改善箇所説明図

ブレーキ油圧モジュレータバルブ

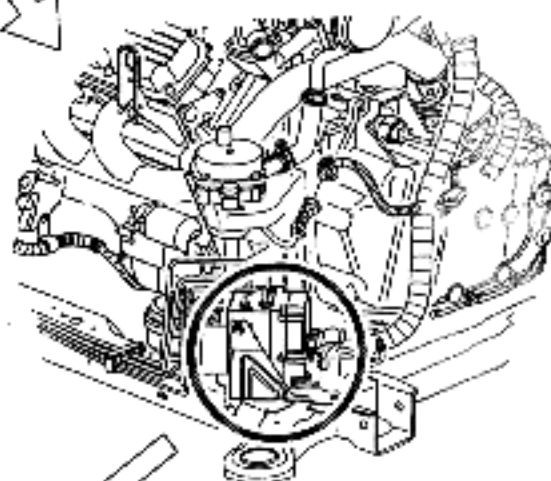
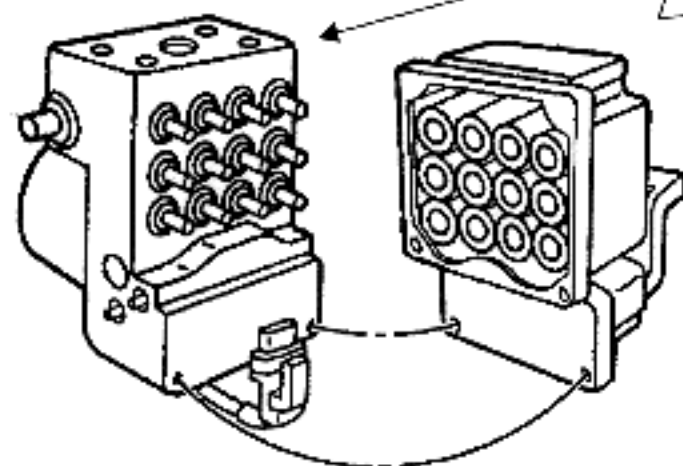
不具合発生箇所

制動装置のABS油圧制御装置内の油圧調整バルブに製造不良のものがあつたため、そのままの状態で使用を続けると、当該バルブからブレーキオイルが漏れ、最悪の場合、ABS及びトラクションコントロールシステム(滑りやすい路面でのホイールスピンを制御する機能)が正しく作動しないおそれがある。

全車両、当該ABS制御装置の油圧調整バルブを点検し、作動不良のものは良品と交換する。

製造番号を確認し、専用診断機を用いABS制御装置の油圧調整バルブの作動状況を点検する。
